COMUNE DI CAMPITELLO DI FASSA
PROVINCIA AUTONOMA DI TRENTO

PIANO REGOLATORE GENERALE VARIANTE 2-2019

RELAZIONE INTEGRATIVA DI RECEPIMENTO PRESCRIZIONI

*In risposta ai pareri tecnici del Servizio Urbanistica
di data 19/07/2021 e 07/04/2022*

6. CONCLUSIONI E COMPATIBILITA' DELLE VARIANTI

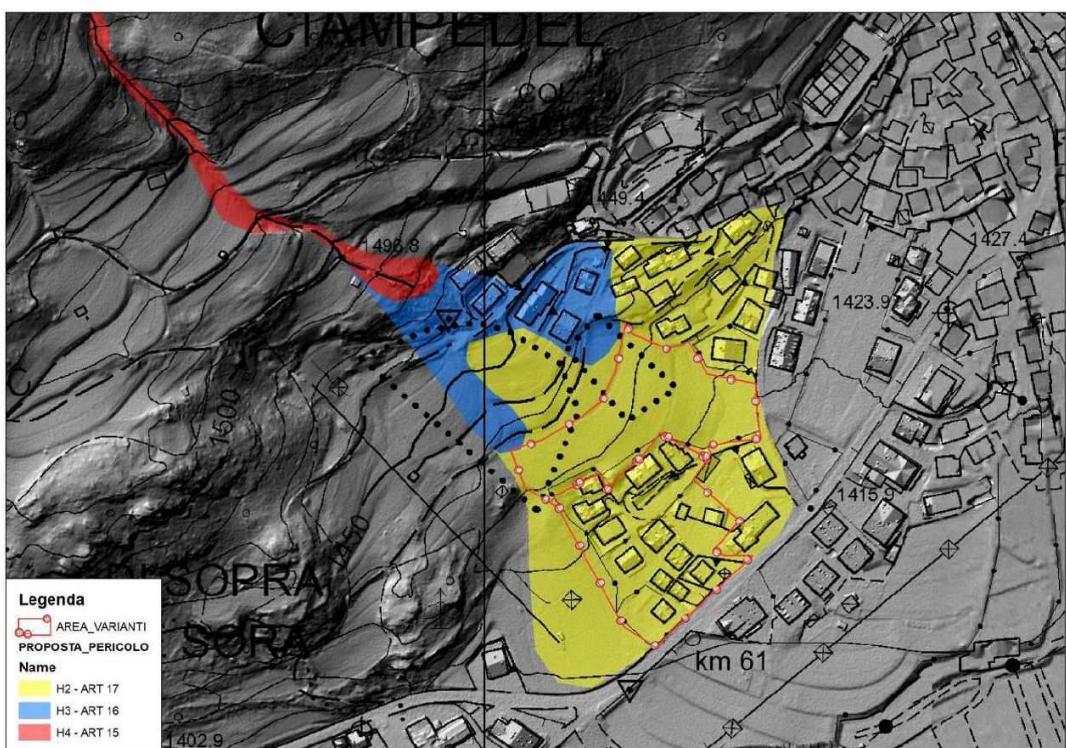
Elemento di rilievo contenuto nel parere riguarda la risposta data alle varianti v33 e v41 dove il Servizio Bacini Montani ritiene non ammissibili le varianti in quanto le stesse interessano zone APP della nuova carta di sintesi della pericolosità (CSP) e risultano in contrasto con quanto previsto all'art. 18 delle Nda del PUP.

n. VAR. PRG	PARERE CONFERENZA DI SERVIZI
v33	Il Servizio Bacini montani ritiene la variante non ammissibile in quanto ricadente in area a penalità APP e, pertanto, in contrasto con la normativa di riferimento (art.18 delle N.d.A. della CSP). Il parere potrà essere eventualmente rivisto sulla base di uno studio di compatibilità redatto ai sensi dell'art.18 delle N.d.A. della CSP.
v41	Il Servizio Bacini montani ritiene la variante non ammissibile in quanto ricadente in area a penalità APP e, pertanto, in contrasto con l'art.18 delle N.d.A. della CSP (si veda quanto previsto dall'art.41.2.4). Il parere potrà essere eventualmente rivisto sulla base di uno studio di compatibilità redatto ai sensi della normativa di riferimento.

Sulla base delle risultanze delle analisi sul grado di pericolo derivanti dallo studio eseguito, valutate ed analizzate criticamente sulla base dei sopralluoghi effettuati e dalla conoscenza diretta dei luoghi, nonché delle misure di mitigazione generali proposte al capitolo precedente allo scopo di ridurre la vulnerabilità dei futuri interventi edilizi (da puntualizzare in fase di progetti definitivi) si ritiene che le proposta delle due varianti V33 e V41 possa ritenersi oggettivamente **COMPATIBILE** con il livello di pericolosità/penalità attuale potenzialmente presente sull' area, valutato secondo le risultanze dello studio nel complesso di grado **BASSO H2/P2 (Art. 17)**.

Il parere del Servizio Bacini Montani è stato trasmesso in data 27/01/2022, protocollo 446/A del Comune di Campitello, e si conclude con l'ammissibilità delle varianti proposte subordinatamente all'accoglimento in fase di progettazione delle misure di mitigazione della pericolosità, accorgimenti costruttivi e strutturali, specificate e descritte nel paragrafo 5. "Pericolosità globale dell'area" riportati nello studio di compatibilità che viene allegato in forma integrale nella documentazione di variante.

Gli elaborati di variante sono stati quindi integrati confermando le varianti v33 e v41, inserendo uno specifico righiamo normativo e shape Z610.

Calcolo della superficie dei garage nelle ipotesi progettuali 6 e 7

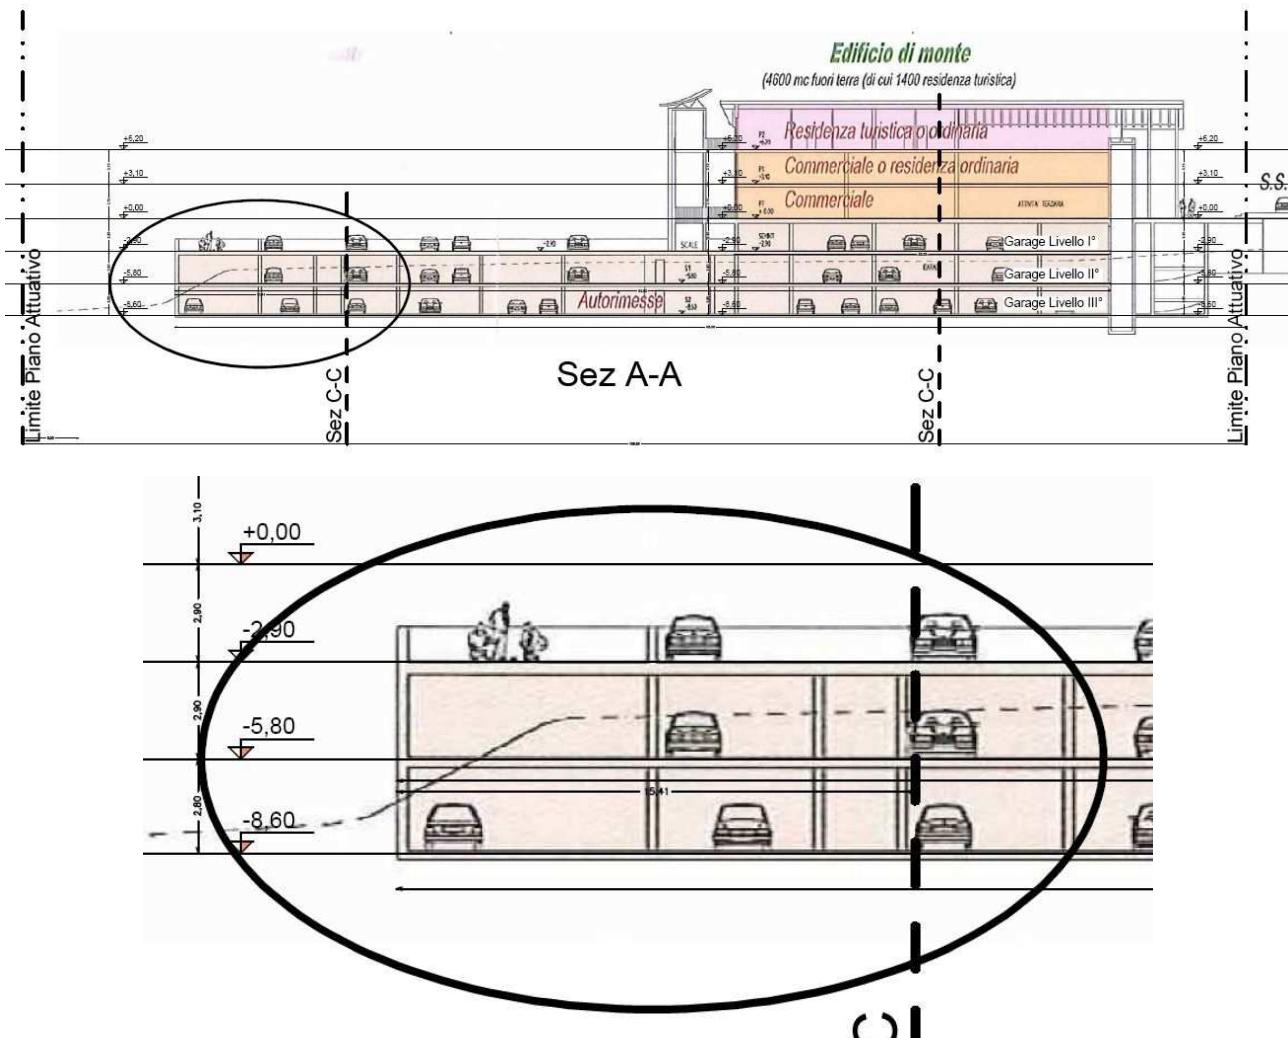
- Garage livello I° risulta essere di: $33,70 \times 16,00 = 540 \text{ m}^2$ (esclusi mura, rampe e vano scale);
- Garage livello II° risulta essere di: Sun $83,80 \times 16,00 = 1340 \text{ m}^2$;
da considerare entrambi interamente come Sun ai sensi dell'art. 3, comma 6, lettera n), in quanto non configurabili nelle fattispecie escluse dai punti 6) e 6bis) della precedente lettera m) che definisce la Sul;
- Garage livello III° risulta essere di: Sul $83,80 \times 16,00 = 1340 \text{ m}^2$;
Interamente escluso dalla Sul e Sun in quanto interamente interrato a parte una minima parte meridionale che sorge per meno di 1,50 m dal livello naturale del terreno.

Rispetto a tale riscontro andrà eventualmente rivalutato quanto stabilito al comma 15 dell'articolo 60.2 riguardo alla non rilevanza di quanto costruito al di sotto della linea di spiccato.

Calcolo della superficie dei garage nelle nuova proposta di PRG

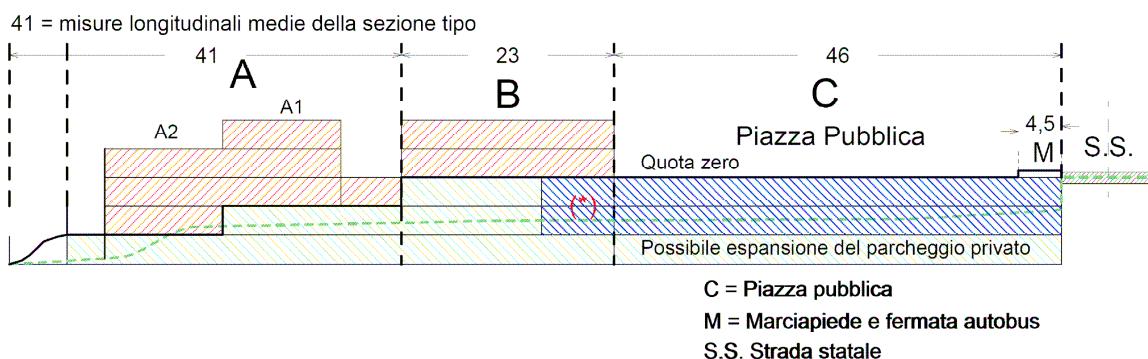
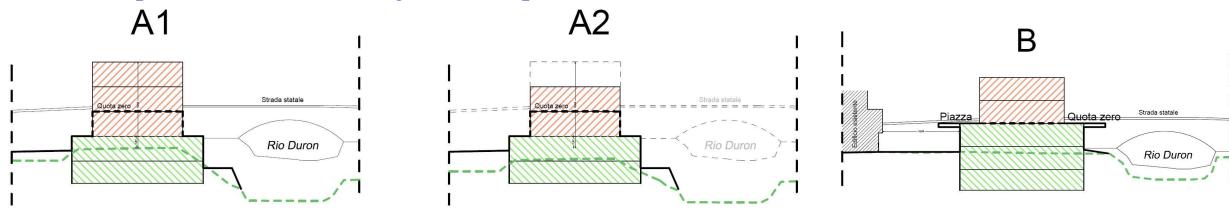
Relativamente al PL2 – Duron, alla luce delle osservazioni fatte nella nota di data 16 luglio 2021, prot. n. 514607 rispetto alla definizione di linea di spiccato ed alla sua applicazione all'interno dell'articolo 60.2 si segnala che devono essere modificati o stralciati il comma 7 e il comma 15. In quest'ottica anche il parametro della superficie edificabile fuori terra dovrebbe essere rettificato.

Rispetto alla proposta progettuale sopra riportata la Variante al PRG prevede la realizzazione degli edifici nelle posizioni centrale e meridionale del lotto lasciando libero il primo settore da destinare alla piazza pubblica, con il sottostante garage pubblico.

In questo caso la superficie dei garage interrati viene modificata come di seguito:

- Garage livello I° risulta essere di: $70,00 \times 16,00 = 1120 \text{ m}^2$ (esclusi mura, rampe e vano scale);
- Garage livello II° risulta essere di: $88,00 \times 16,00 = 1408 \text{ m}^2$;
da considerare interamente come Sun ai sensi dell'art. 3, comma 6, lettera n), in quanto non configurabili nelle fattispecie escluse dai punti 6) e 6bis) della precedente lettera m) che definisce la Sul;
- Garage livello III° risulta essere di: Sul $100,00 \times 16,00 = 1600 \text{ m}^2$;
Parzialmente escluso dalla Sul e Sun per la parte completamente posta al di sotto del livello naturale del terreno e parte che costituisce Sul, e quindi Sun, pari a ca. 200 m^2 .

Questi sono quindi i valori che vengono ora riportati nelle norme di attuazione.
